Autorité environnementale

**Avis délibéré de l’Autorité environnementale
sur la déviation de la RD 1017
à La Chapelle-en-Serval et Survilliers (60-95) et
sur la mise en compatibilité des plans locaux
d’urbanisme**

n°Ae : 2024-36

Avis délibéré n° 2024-36 adopté lors de la séance du 27 juin 2024

Figure 2 : plan de la déviation (source : dossier)

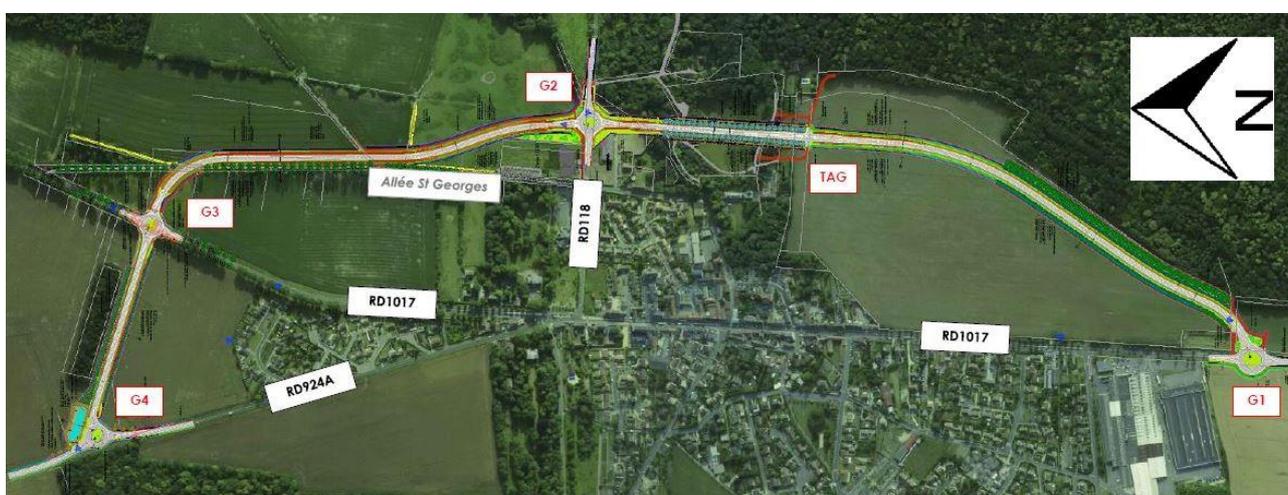
Le dossier fournit très peu de précisions sur le futur projet de requalification urbaine que le projet de déviation a vocation à rendre possible. Il est par exemple mentionné que le projet serait de développer les modes actifs sur la RD 1017 actuelle une fois la déviation mise en place. Des informations plus précises, dans la mesure du possible, donneraient une vision d'ensemble cohérente avec les objectifs affichés. Il a été indiqué aux rapporteurs que les options d'aménagement avaient fait l'objet de premières analyses restées sans suite dans l'attente de l'avancement du projet de requalification mais que l'intention de la commune était bien de relancer ce projet. Selon l'Ae, ce projet de requalification participe pleinement du projet d'ensemble dès lors que le projet de déviation n'inclut pas d'aménagements cyclables.

Compte tenu notamment de l'absence d'aménagements cyclables dans le projet de déviation, l'Ae recommande d'inclure dans le dossier les éléments disponibles sur le projet de requalification du tronçon dévié de la RD 1017.

Figure 4 : bassin de collecte des eaux pluviales et protections acoustiques (source : dossier)

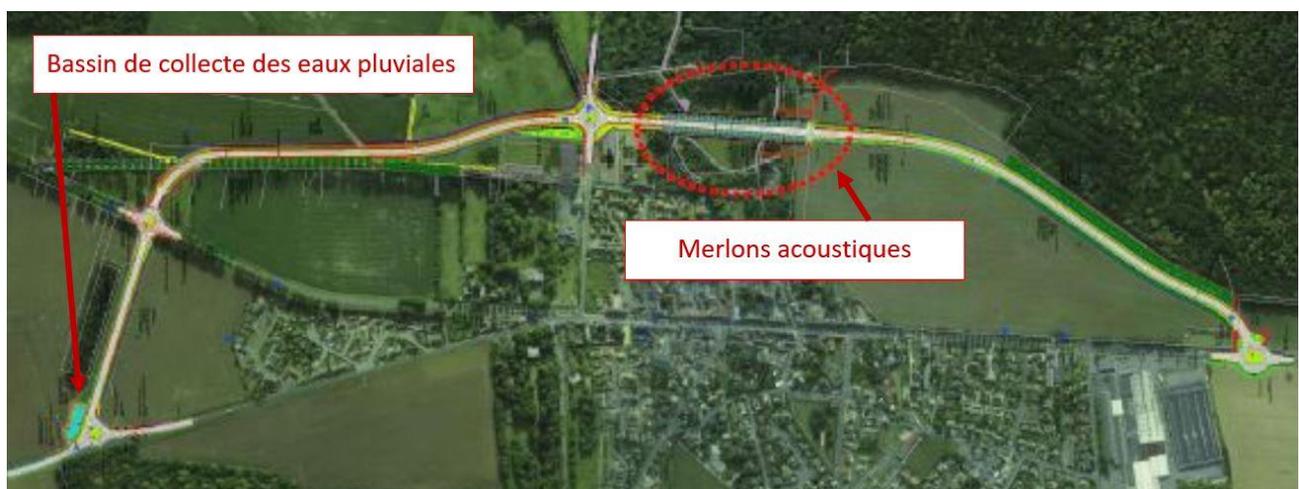
Le système d'assainissement mis en place est bien dimensionné et apportera des améliorations par rapport à la situation existante mais le traitement mis en place s'appuie sur des technologies classiques alors qu'il existe aujourd'hui des modes de traitement plus performants des eaux de chaussée.

L'Ae recommande d'étudier et envisager la mise en place de modes de traitement des eaux fondés sur les meilleures technologies disponibles.
